# 改善箇所説明図

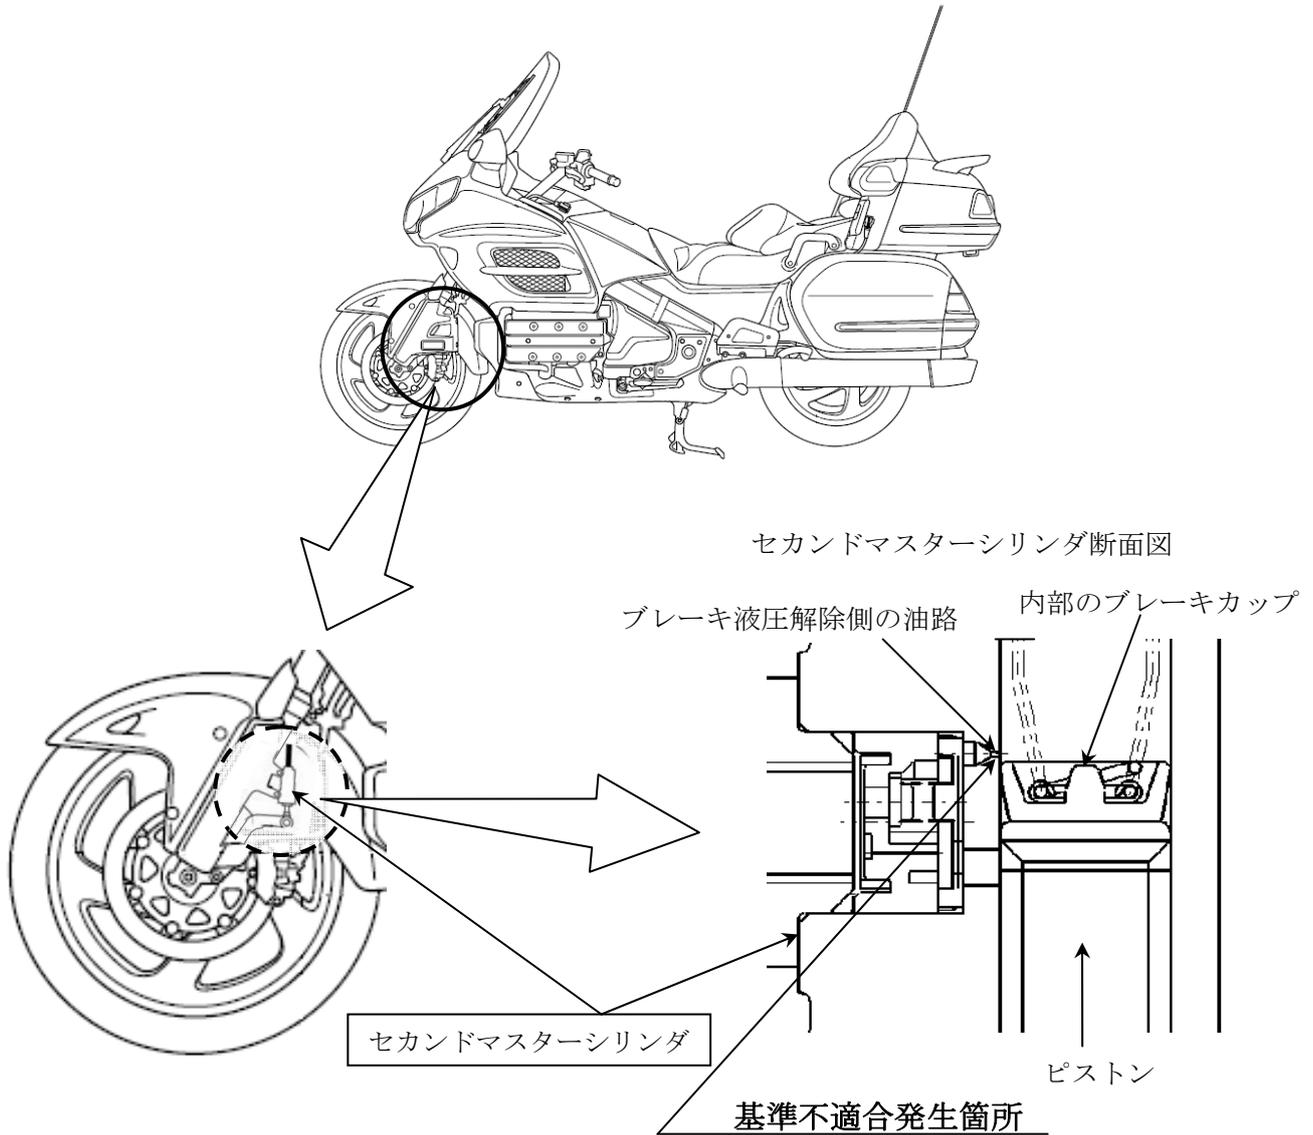
前後輪のブレーキが連動して作動する機能（デュアルコンバインドブレーキシステム）が付いた制動装置において、制動時に前輪から後輪へ制動力を伝えるセカンドマスターシリンダの構造が不適切なため、ブレーキの液圧を解除するための油路が閉塞するものがある。そのため、後輪ブレーキが利いたままの状態となり、最悪の場合、ブレーキ周りが過熱し、火災に至るおそれがある。

全車両、検査治具でセカンドマスターシリンダの閉塞有無を点検し、閉塞が認められる場合は、セカンドマスターシリンダを対策品と交換する。

識別：フレームヘッドパイプ付近に緑色の識別ラベルを貼付する。
